Asianumero
22/10.02.03/2021
Aluenumero
420122

Lausuntojen sekä kannanottojen lyhennelmät ja vastineet

Tiilismäenrinne

Asemakaavan muutos

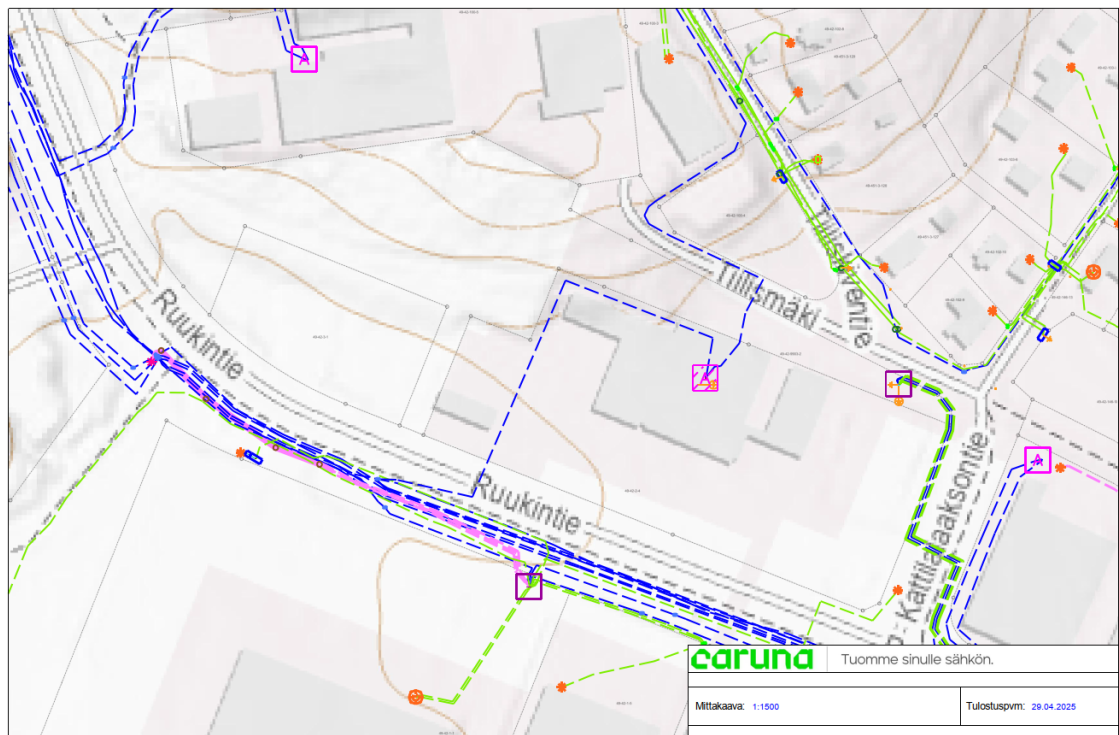
Lausunnossaan Caruna Espoo Oy toteaa, että kaava-alueelle on sähkönjakeluverkkoa lausunnon liitteen 1 mukaisesti, josta kuvaote alla.

Lausunnossa asemakaavan muutoksen myötä sähkönkäytön todetaan kasvavan ja sen myötä alueelle todetaan tarvittavan uusia kaapelointeja ja muuntamoita. Lausunnossa alueella todetaan nykyään olevan yksi puistomuuntamo ja lisäksi yksi asiakkaan muuntamo, joka todetaan purettavan. Lausunnossa asemakaavan muutoksessa todetaan merkityn paikat kolmelle muuntamolle, joista kaksi on puistomuuntamoita ja yksi pysäköintilaitoksen yhteyteen rakennettava muuntamo. Asemakaavan muutoksen mitoituksen perusteella alueelle todetaan voitavan sijoittaa riittävä määrä muuntamoita.

Puistomuuntamoina ilmoitetaan käytettävän Carunan rakentamistapaohjeen mukaisia vakiorakenteisia ja -värisiä muuntamoita sekä pysäköintilaitoksen yhteyteen mahdollisesti rakentuvaan muuntamoon pyritään käyttämään kiinteistöön integroitavaa muuntamoa, joka on rakenteeltaan puistomuuntamoa vastaava. Lausunnossa tuodaan esiin myös, että Caruna Espoon sähköverkon komponenttien siirrot tehdään Caruna Espoon toimesta ja siirtokustannuksista vastavan siirron tilaaja sekä johtojen,

muuntamoiden ja muiden komponenttien siirtojen edellytyksenä olevan, että niille järjestyy uudet pysyvät sijainnit.

Asemakaavan muutoksessa on huomioitu tarvittavat muuntamot samaan tapaan kuin nähtävillä olleessa asemakaavan muutosehdotuksessa. Asemakaavan muutosalueen länsiosaan VL-1-merkinnällä osoitetun lähivirkistysalueen Ruukintietä reunustavalle sivulle on osoitettu vm-merkinnällä osoitettu ohjeellinen muuntamon rakennusala ja asemakaavan muutosalueen koillisosaan VL-2-merkinnällä osoitetulle lähivirkistysalueelle on vm-merkinnällä osoitettu ohjeellinen muuntamon rakennusala paikkaan, johon muuntamo on jo rakennettu. Asemakaavan muutoksessa LPA-1-korttelialueelle edellytetään toteutettavan pysäköintilaitoksen yhteyteen sijoitettu korttelimuuntamo.
